**Wielospecjalistyczny Szpital - Samodzielny Publiczny  
Zespół Opieki Zdrowotnej w Zgorzelcu**  
**Dział Zamówień Publicznych i Zaopatrzenia**  
ul. Lubańska 11-12, 59-900 Zgorzelec  
NIP: 615-17-06-942, REGON: 231161448 BDO: 000150922  
tel. 571 334 686  
www.spzoz.zgorzelec.pl  
*Misja Szpitala: „Bezpieczeństwo przez rozwój”*

Numer sprawy 5/ZP/2024  
DZP/123/2024

### Dotyczy przetargu na Nadbudowa budynku szpitala celem utworzenia nowego bloku operacyjnego w Wielospecjalistycznym Szpitalu SPZOZ w Zgorzelcu

#### **Pytanie 2 dot. Załącznika nr 49 – Lampa bezcieniowa dwuczaszowa**

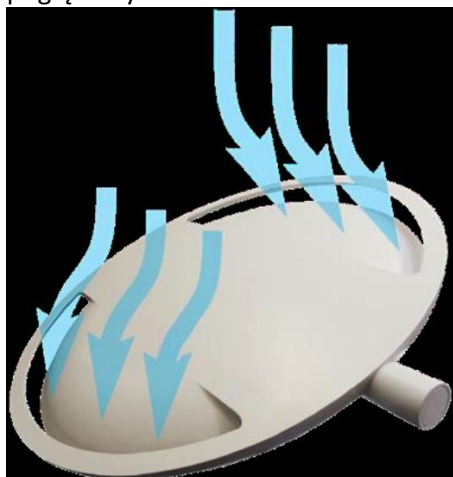
Czy Zamawiający dopuści do zaoferowania lampy z kopolami o jednolitej bryle i opływowym kształcie, zapewniającym bezproblemową współpracę z nawiewem laminarnym? Poniżej rysunek poglądowy.

Czy Zamawiający dopuści do zaoferowania czasze z dwoma uchwytami brudnymi (patrz również rysunek do pytania 2)?

**Odp. Zamawiający nie dopuszcza takiego rozwiązania.**

**Odp. Zamawiający nie dopuszcza takiego rozwiązania.**
